기 술 검 토 서

NO. 토질 및 기초 — 5

제 목: 절토사면 안정방안 검토

춘 천 ~ 동 홍 천 기 술 자 문 단

[그림-2] 암선 변경선

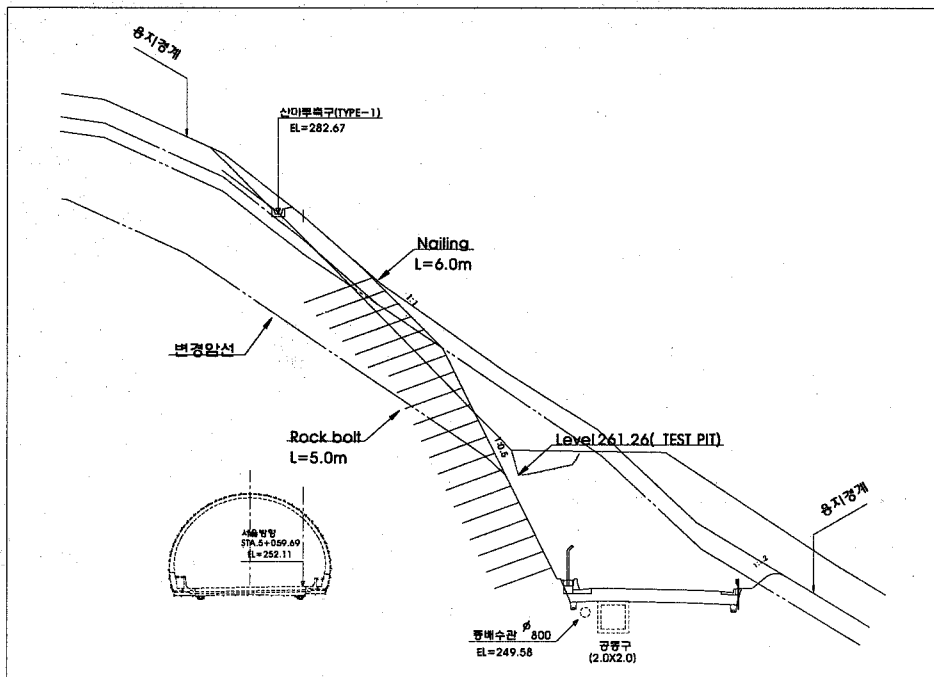
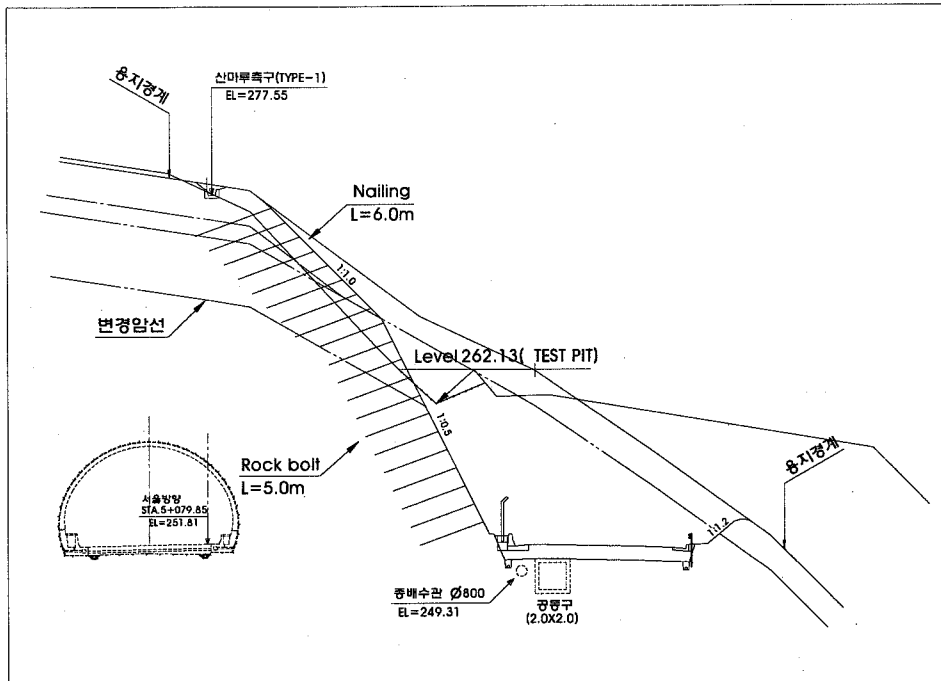
설계암선에서 발파암이 노출되지 않은 상태이므로 실제 암선을 추정하기 위하여 보링을 실시하는 방법, 백호우로 굴착이 가능한 깊이까지 시굴조사를 실시하는 방법 등을 논의한 결과, 1차적으로 현장굴착장비를 이용한 시굴조사를 3개소(sta. 5+040, 5+060, 5+080) 대표위치에 하고, 추가로 크롤러 드릴을 이용하여 사면내에 분포하는 암선을 추정하기 위하여 3개소에 굴진을 실시하여 암선을 추정하는 것으로 지반조사를 실시함. 굴착장비를 이용한 시굴조사와 크롤러 드릴에 의한 굴진 결과 설계시 암선보다 5.7~9.4m정도 아래에 분포하는 것으로 나타났으며 암선추정을 위한 현장조사 내용은 아래 그림과 같다.

현장조사를 근거로 하여 횡단면도에 암선을 수정한 결과는 다음 그림과 같다.

[표-4] 한계평형해석결과

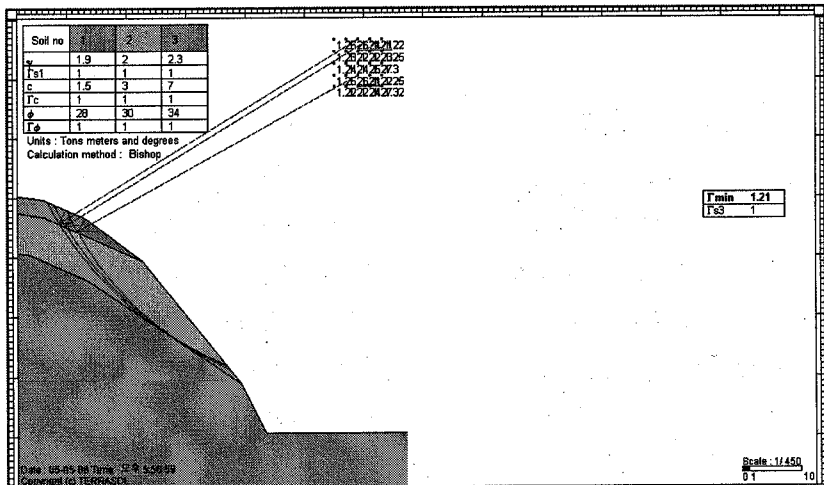
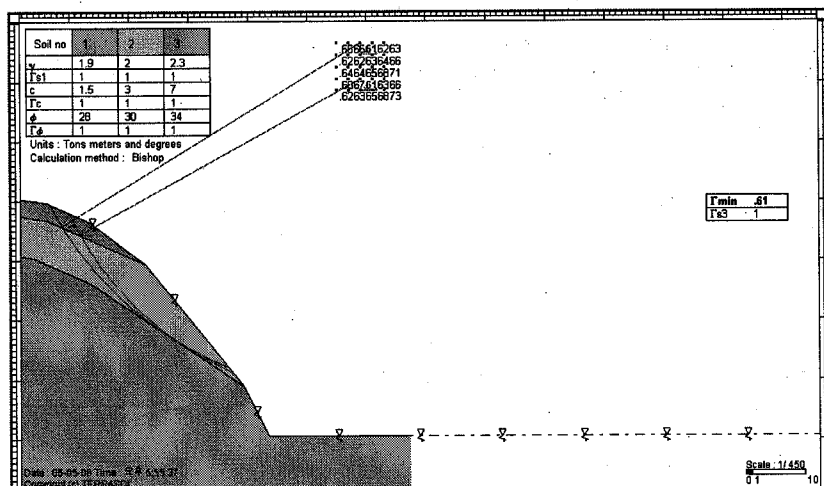
건기시	 한계평형해석 결과 건기시 및 우기시 모두 기준안전율보다 낮은 것으로 평가되므로 이에 대한 적절한 대책이 필요함.
	검토안전율 $F_s = 1.21 < 1.5$ (불안정)
우기시	 한계평형해석 결과 건기시 및 우기시 모두 기준안전율보다 낮은 것으로 평가되므로 이에 대한 적절한 대책이 필요함.
	검토안전율 $F_s = 0.61 < 1.1$ (불안정)
검토 의견	한계평형해석 결과 건기시 및 우기시 모두 기준안전율보다 낮은 것으로 평가되므로 이에 대한 적절한 대책이 필요함.

[그림-4] 표준안정구배를 적용한 경우

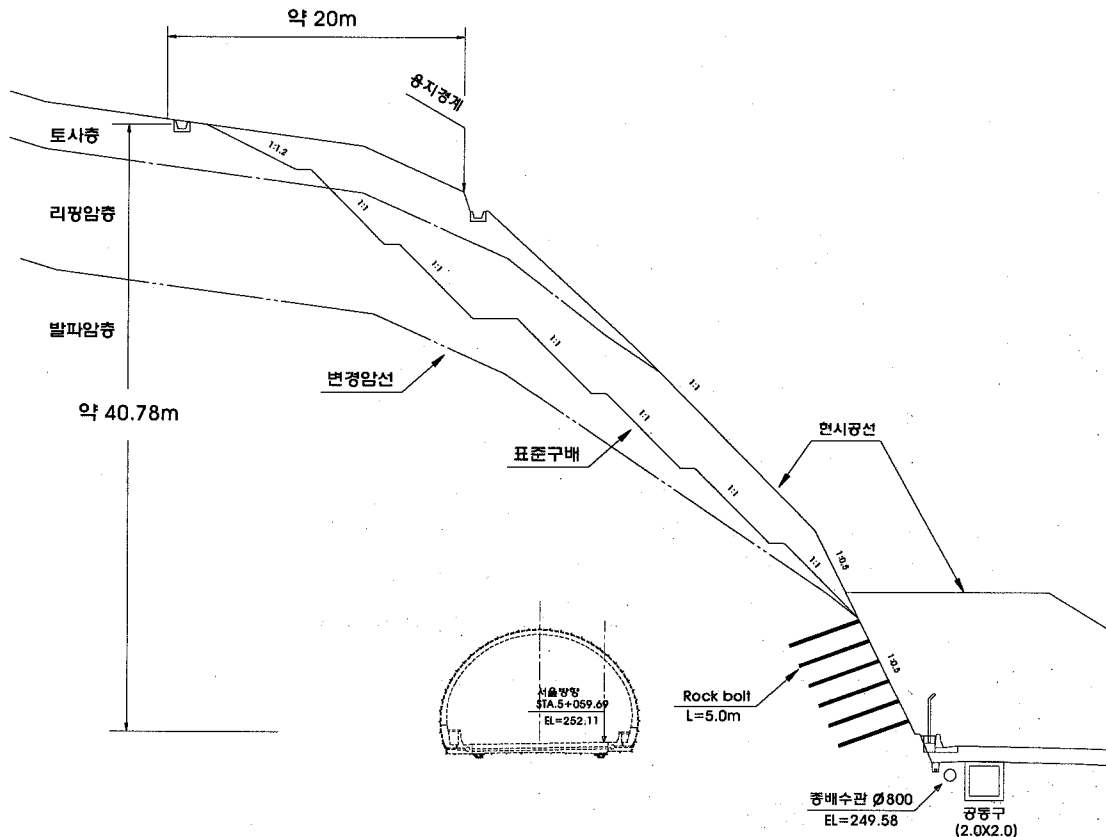
변경된 암선을 기준으로 표준안정구배를 적용하여 절취할 경우 절취고는 40.8m정도이고, 용지경계로부터 후방으로 약 20m정도의 추가 용지확보가 되어야 함. 또한 대절토와 환경훼손 범위가 커 환경적 측면과, 장대사면 형성에 따른 향후 유지관리 측면에서 불리함. 일부 보강 시공완료된 Soil Nailing과 산마루 측구는 제거 및 재시공되어야 함.

[표-7] 한계평형해석결과

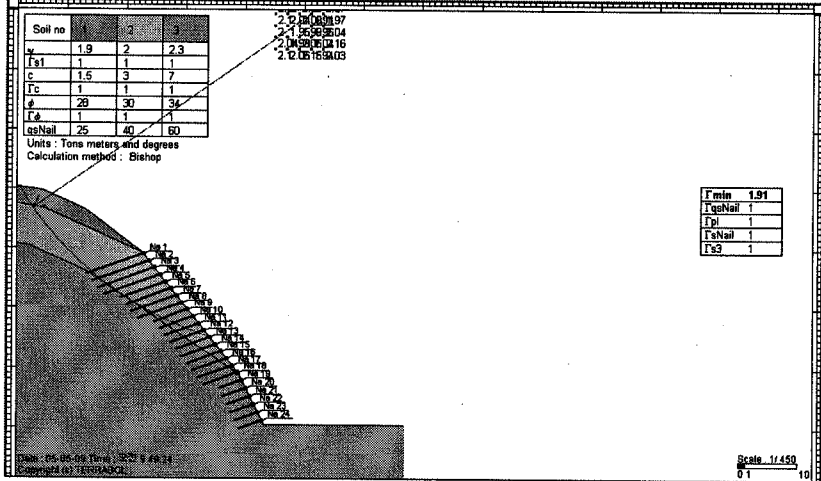
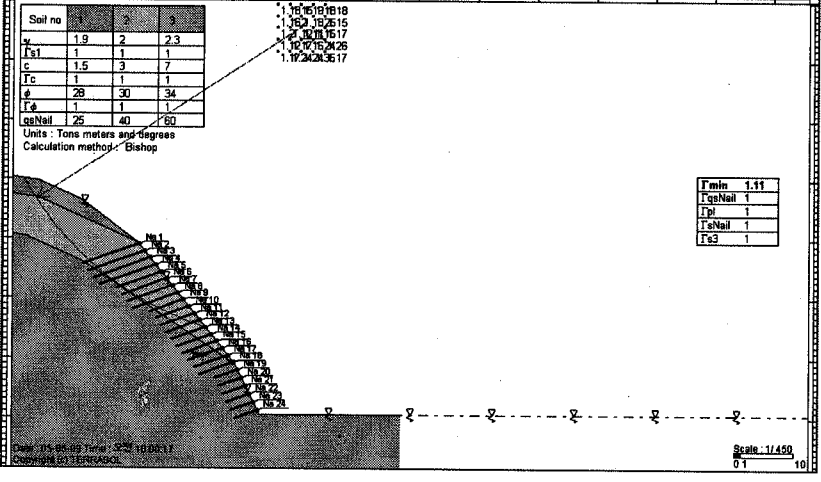
건기시	
검토안전율 $F_s = 1.91 > 1.5$ (안정)	
우기시	
검토안전율 $F_s = 1.11 > 1.1$ (안정)	
검토 의견	한계평형해석 결과 건기시 및 우기시 모두 기준안전율보다 높은 것으로 평가되므로 사면안정성 확보가 가능한 것으로 분석됨.

[그림-5] STA. 5+060 보강 횡단면도(소단미확보)

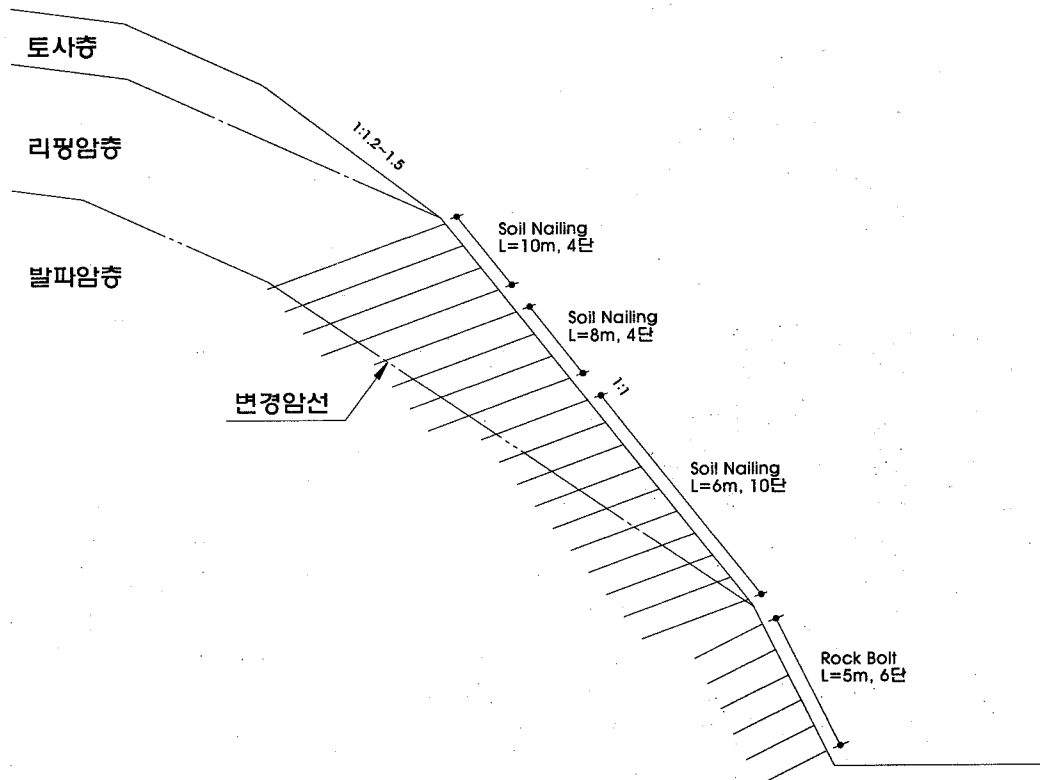
현시공상태에서 안정성 검토를 수행한 결과 불안정한 것으로 판정(마. 사면안정성 검토항, 6) 안정성 검토결과(현 시공단면))됨에 따라 보강공법 Soil Nailing의 간격 및 길이를 변경한 결과 기준안전율을 만족하여 안정한 것으로 검토되었으며 결과는 다음표와 같다.

보강공법	설치간격(m) C.T.C	설치길이(m)	네일제원	설치각도(°)	설치단수	비 고
Soil Nailing	1.5×1.5	10, 8, 6m	SD35/D29	하향 20°	18

[그림-6] STA. 5+060 보강 횡단면도(소단확보)

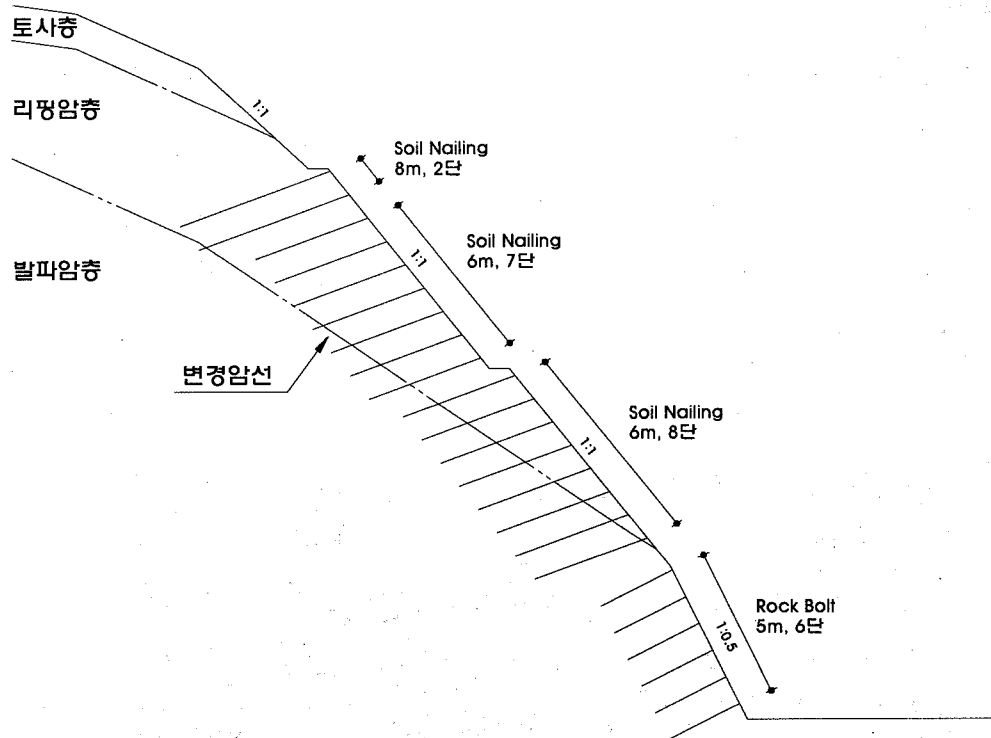
현시공상태에서 안정성 검토를 수행한 결과 불안정한 것으로 판정(라. 사면안정성 검토항, 6) 안정성 검토결과(현 시공단면))됨에 따라 보강공법 Soil Nailing의 간격, 길이 및 리핑암층에 높이10m 마다 소단1m를 확보한 단면으로 변경한 결과 기준안전율을 만족하여 안정한 것으로 검토되었으며 결과는 다음표와 같다.

보강공법	설치간격(m) C.T.C	설치길이(m)	네일제원	설치각도(°)	설치단수	비 고
Soil Nailing	1.5×1.5	8, 6m	SD35/D29	하향 20°	17

[사진-3] 네일과 능형망 시공사례

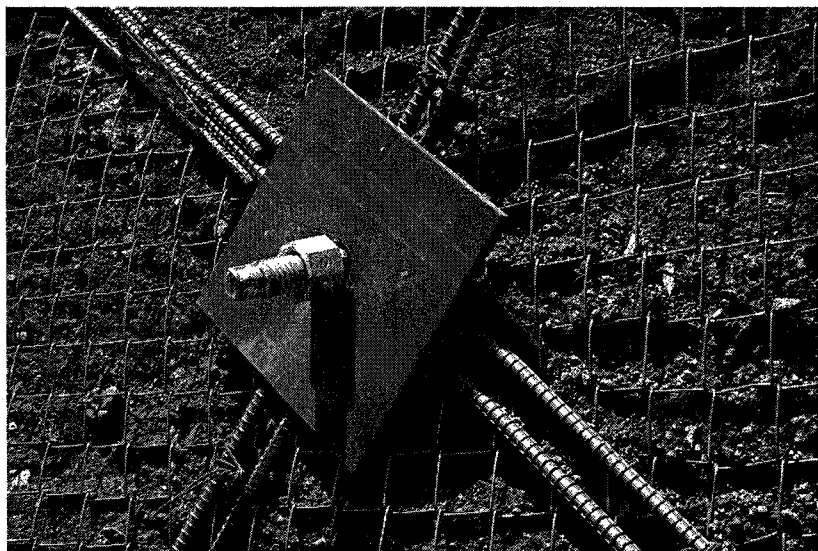
- 네일 설치시는 반드시 낙석방지망을 활용하여 설치하거나 망이 설치되지 않은 구간은 PVC 코팅망(능형망, 필요시 연결철근(D16)사용)과 강결처리하여 네일만이 단독거동을 하지 못하도록 결속처리 하여야 함.
- 네일을 설치후 네일 인접구간에서의 토사 및 암괴의 탈락을 방지하기 위해서 PVC 코팅망(능형망)위에 네일 두부를 고정하기 위한 Plate를 설치하여 망과 네일을 강결처리 하여주어야 함.
